**Avis délibéré de la mission régionale d'autorité
environnementale sur le remplacement du télésiège de la
Bérangère, porté par la régie des remontées mécaniques
de Chamrousse, sur la commune de Chamrousse (38),**

Avis n° 2021-ARA-AP-01231x

Avis délibéré le 9 novembre 2021

Figure 3: Emprise de l'opération (source : dossier) Les pointillés blancs représentent la zone d'étude.

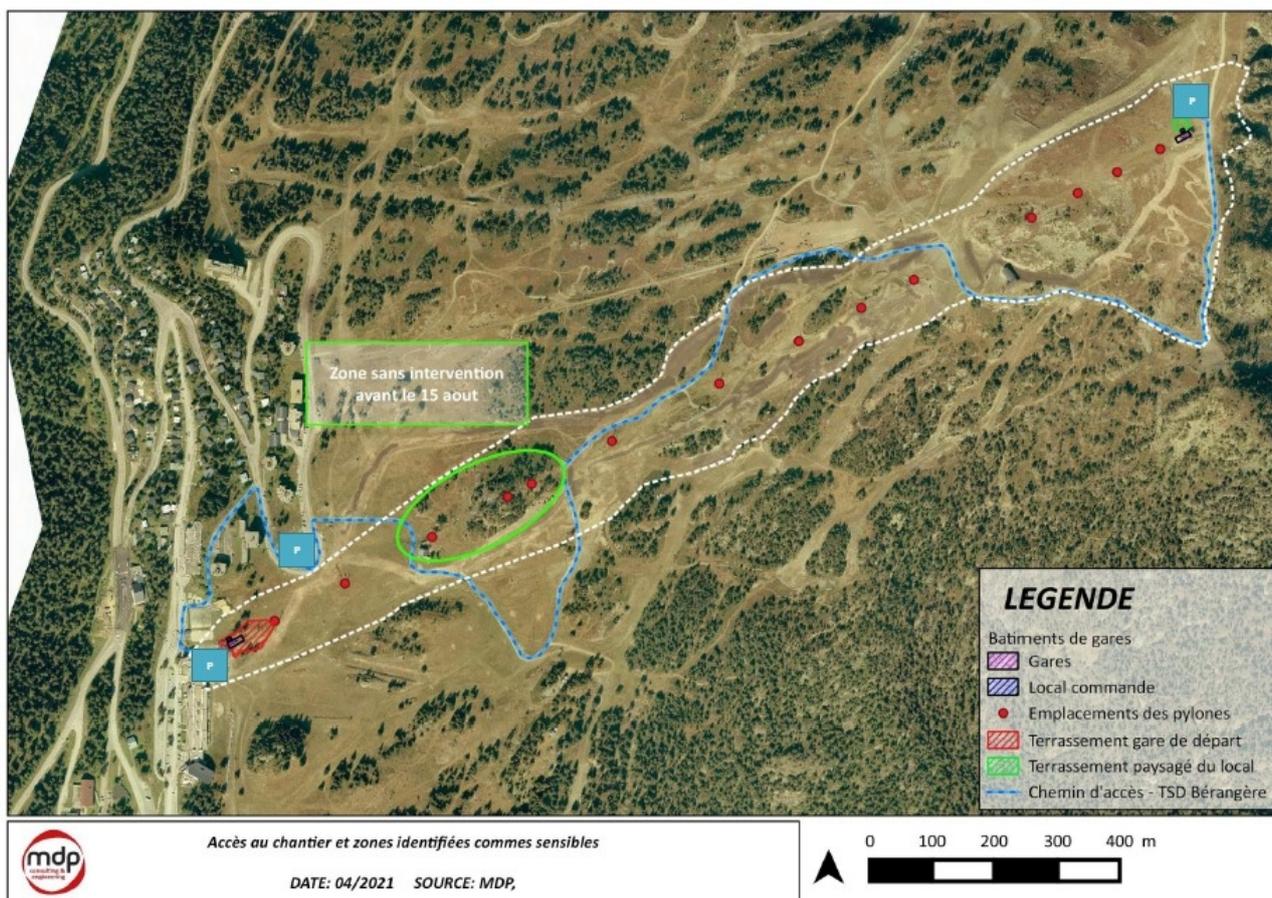
L'Autorité environnementale relève que le périmètre du projet retenu est limité à la seule installation remplacée. Il nécessite le cas échéant d'être précisé au sens de l'article L 122-1-II du code de l'environnement. En effet l'existence d'autres opérations (mentionnées dans le dossier pour certaines notamment au titre des effets cumulés) doit conduire le maître d'ouvrage à se poser la question de leur lien fonctionnel potentiel avec celle du remplacement du télésiège de la Béragère. Il s'agit par exemple des opérations suivantes : de « Chamrousse 2030 »³ (requalification urbaine et développement économique du pôle touristique dans le secteur du Recoin), de l'aménagement du site de la Croix de Chamrousse⁴, de la création d'une piste de ski chemin des Pisteurs, de la construction d'une retenue altitude dans le secteur Roche Béragère, de l'équipement en enneigeurs de la piste des grives et chemin des rats, de la piste Schuss des Dames, de la création d'une piste de luge 4 saisons sur la station Chamrousse secteur recoin et de la création d'un télésiège à enrouleurs au col de Balme.

L'Autorité environnementale recommande au porteur de projet d'analyser les liens fonctionnels entre le remplacement du télésiège de la Béragère et les autres opérations de la

station, et le cas échéant de redéfinir le périmètre du projet d'ensemble⁵. L'évaluation des incidences environnementales doit être réalisée alors dans un cadre redéfini.
